Samodzielny Publiczny Zakład Opieki Zdrowotnej
Uniwersytecki Szpital Kliniczny
im. Wojskowej Akademii Medycznej
Uniwersytetu Medycznego w Łodzi
Centralny Szpital Weteranów

Dotyczy: przetargu nieograniczonego 140/PN/ZP/RB/2023 – Opracowanie dokumentacji projektowej oraz wykonanie na jej podstawie modernizacji i przebudowy budynku nr 5 w obiekcie przy ul. Żeromskiego 107 z przeznaczeniem na budynek Poradni specjalistycznych i POZ w ramach projektu pn. Modernizacja, przebudowa i doposażenie Ośrodka Podstawowej Opieki Zdrowotnej oraz Ambulatoryjnej Opieki Specjalistycznej

W związku z nadesłanymi pytaniami do SP ZOZ Uniwersyteckiego Szpitala Klinicznego im. WAM Uniwersytetu Medycznego w Łodzi – Centralnego Szpitala Weteranów, dotyczącymi SWZ, na podstawie art. 135 ust. 2 i ust. 6 ustawy z dnia 11 września 2019 r. Prawo zamówień publicznych (Dz. U. z 2023 r., poz. 1605, ze zm.) Zamawiający udziela następujących odpowiedzi:

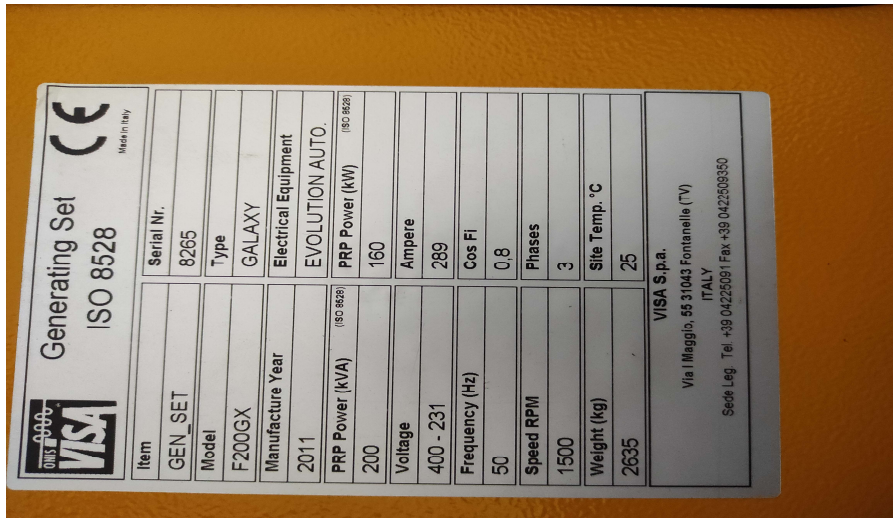
53. 5) Prosimy o określenie jaką moc posiada obecnie zamontowany węzeł cieplny,

Odpowiedź: Dane obecnego węzła:

Instalacja CWU
 $Q_{CWUmax} = 200kW$
 $twz/ tcyr/ tcw = 8/45/60^{\circ}C$

Instalacja CO- $Q_{CO} = 320kW$
 $tz/ tp = 80/60^{\circ}C$
 $H = 97,9 kPa$
 $G = 16,30 t/h$

Instalacja wentylacji
 $Q_{CO} = 200kW$
 $tz/tp = 80/60^{\circ}C$

Kotłownia $tz/tp = 80/60^{\circ}C$
